Č. j.: KRPL-16742/ČJ-2011-180406

Místní úprava provozu na pozemních komunikacích - vyjádření.

Místo: **Albrechtice v J.h.** – křiž. silnice III/29022 a místní komunikace - umístění dopravního zrcadla.

3.4. – Situace a náčrtek umístění odrazových zrcadel na předmětné křižovatce

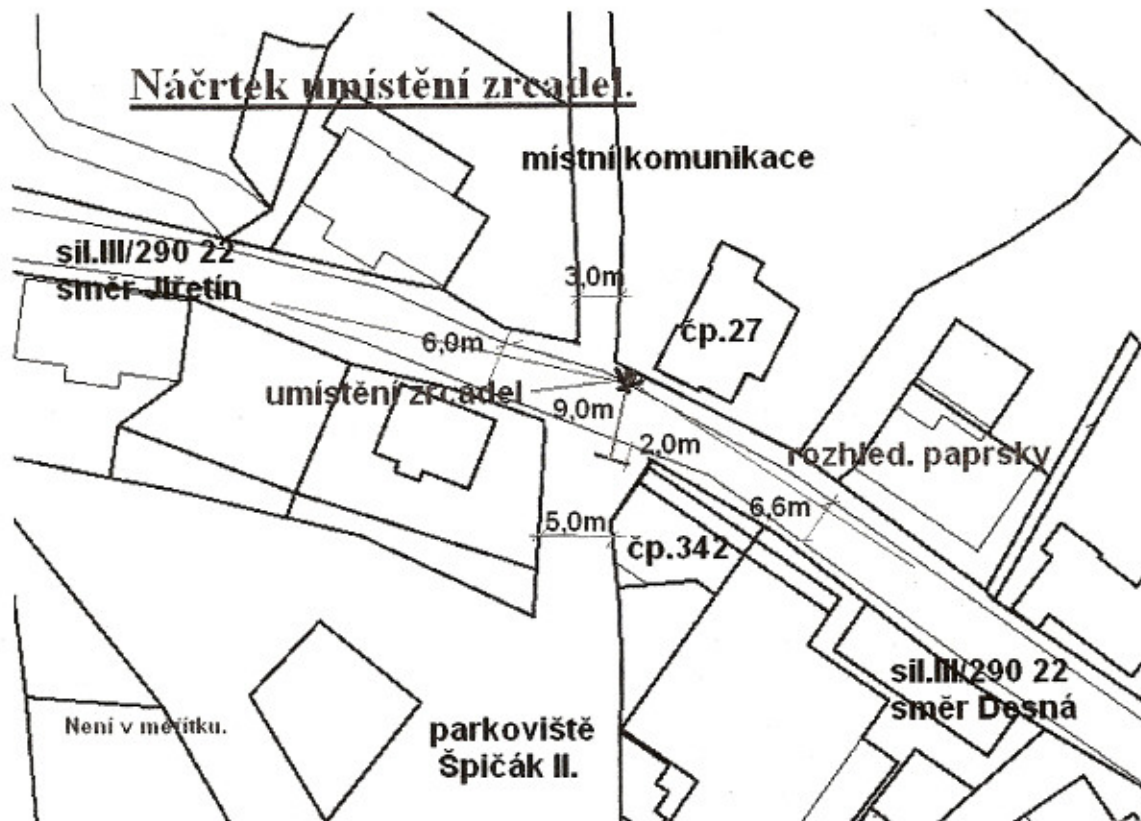
- 1.- Místní úprava se provede podle návrhu PDZ-06/020/2011, který je označen razítkem zdejšího DI.
- 2.- Dopravní zrcadlo o min. průměru 800 mm se osadí na samostatný sloupek tak, aby jeho činná plocha umožňovala bezpečný výhled.
- 3.- Případné dopravní značky budou umístěny dle TP 65 (II. vydání), TP 133 a dalších příslušných norem.
- 4.- Dopravní značky a zařízení se zanesou do pasportu DZ u majitele pozemní komunikace.
- 5.- Bude-li si to vyžadovat bezpečnost a plynulost silničního provozu, zdejší Dopravní inspektorát KŘ Policie ČR Libereckého kraje v Jablonci nad Nisou si vyhrazuje právo toto naše vyjádření upravit.
